Ελλάς, Θαλασσινός Οδηγός, Τόμος IV - Greece, Sea Guide, Volume IV Διορθώσεις μέχρι Απρίλιο 2021 - Corrections up to April 2021

(Οι παρακάτω διορθώσεις είναι αυτές που περιήλθαν σε γνώση μας και αφορούν κυρίως στην ασφα-
λεια ναυσιπλοΐας, καθώς και παροράματα) - The following corrections are those that came to our
knowledge and concern mainly navigational safety and typographical errors)

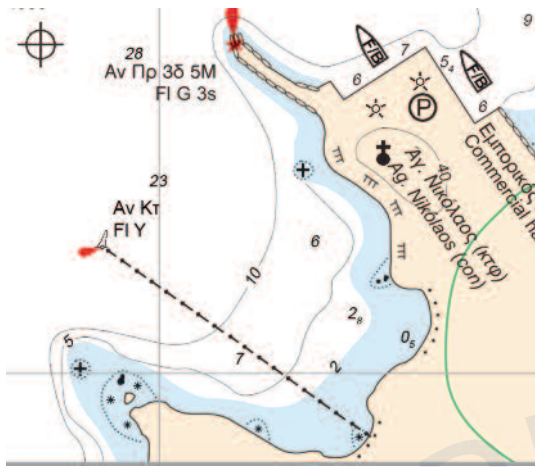
Σελ. 126/1, Πρόσγεια Καστελλόριζο:

Να σημειωθεί το σύμβολο ☛ στη θέση 36°09'.302
- 029°36'.280

5/15 Pages 126/1, Approach to Kastellórizo:

Place the symbol ☛ in position 36°09'.302
- 029°36'.280

σχήμα / figure 1

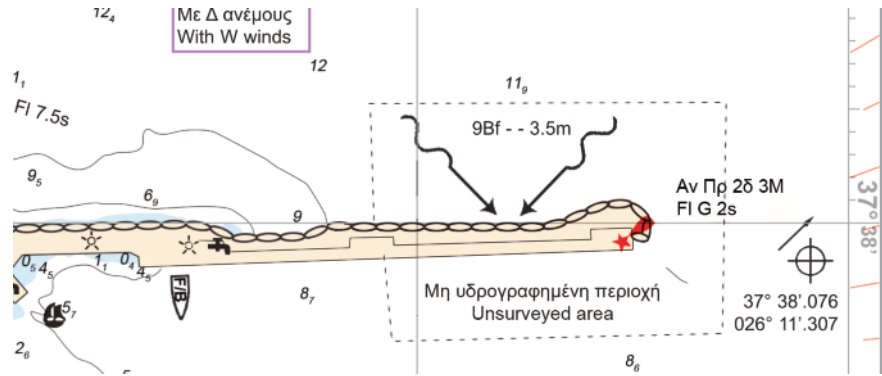
Χάρτης 6/1, Λιμάνι Μύρινας:

Να τοποθετηθεί το σχήμα 1 στην αντίστοιχη θέση

4/16 Chart 6/1, Limáni Mýrina:

Place figure 1 in its relevant place

σχήμα / figure 2

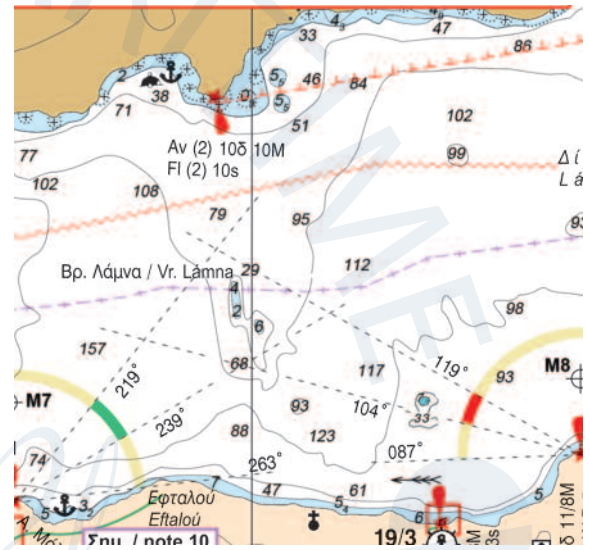
Χάρτης 70/1, Λιμάνι Ευδήλου:

Να τοποθετηθεί το σχήμα 2 στη αντίστοιχη θέση

5/16 Chart 70/1, Limáni Eydílos:

Place figure 2 in its relevant place

σχήμα / figure 3

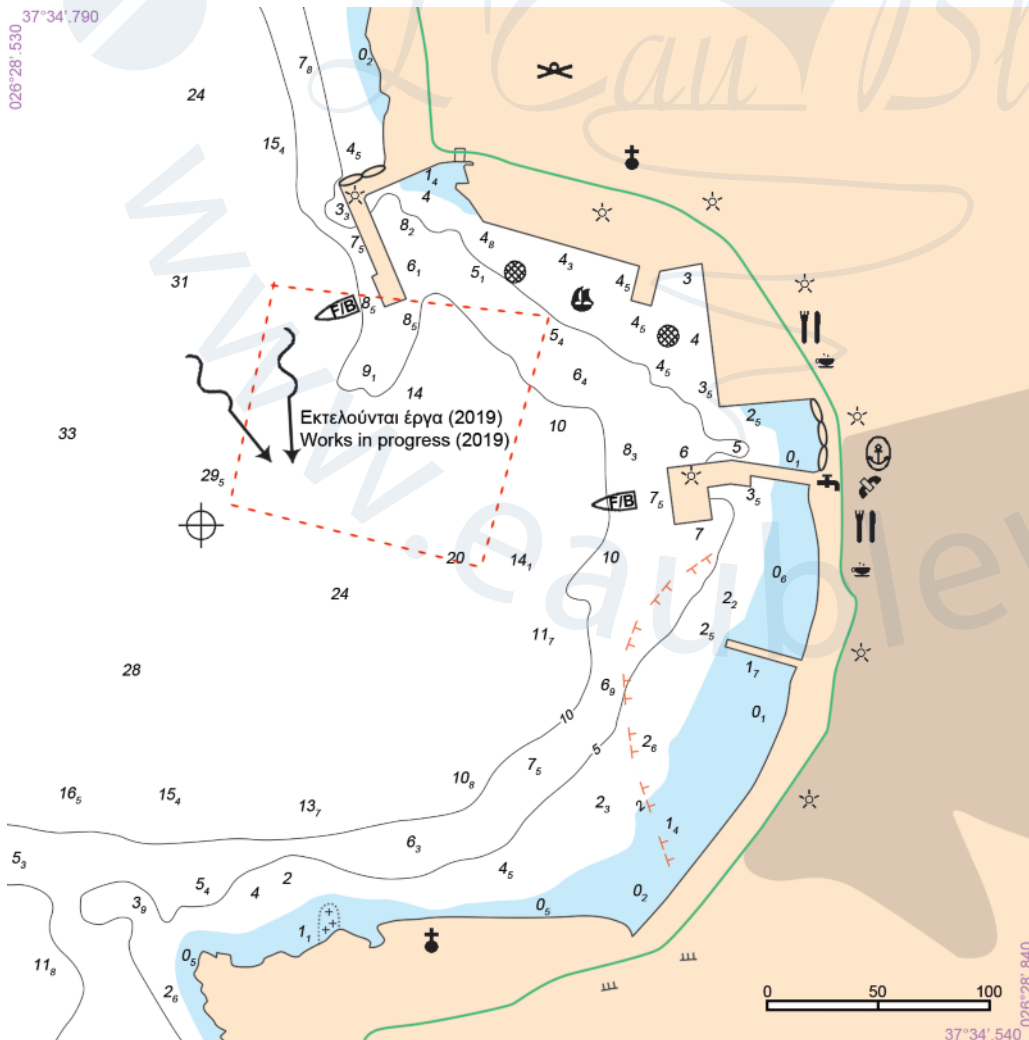
Χάρτης 13-14, ΒΔ Συκαμνιάς, ύφαλος Λάμνα:

8/17 Chart 13-14, NW of Sykamniá, Láмна reef:

Στην περιοχή έχει γίνει νέα υδρογράφηση. Να τοποθετηθεί το σχήμα 3 στην αντίστοιχη θέση

There are new hydrographic data in the area. Place figure 3 in its relevant place
